改善箇所説明図

不具合発生箇所

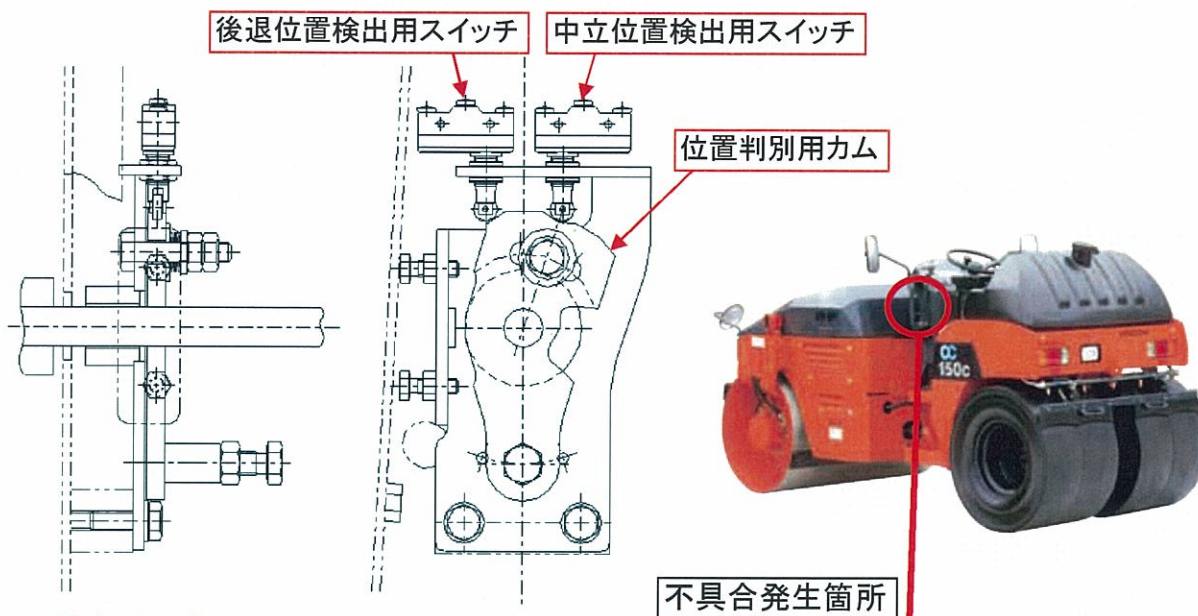
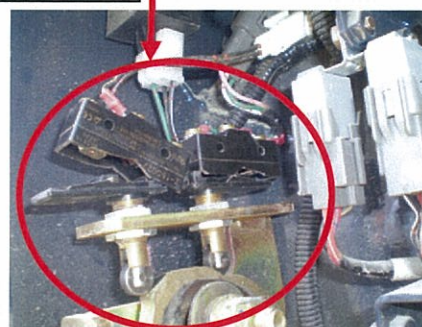
変速機の操作レバーにおいて、中立位置検出用スイッチ及び後退位置検出用スイッチの取付位置が不適切なため、位置判別用カムから過度な水平力がかかり、当該スイッチが損傷する場合があります。そのため、原動機が始動しない、もしくは操作レバーを後退位置に操作しても後退灯が点灯しないおそれがある。

全車両、操作レバーの位置判別用カム及び位置検出用スイッチ一式を対策品に交換する。

識別: 位置判別用カムに白色ペイントを塗布する。
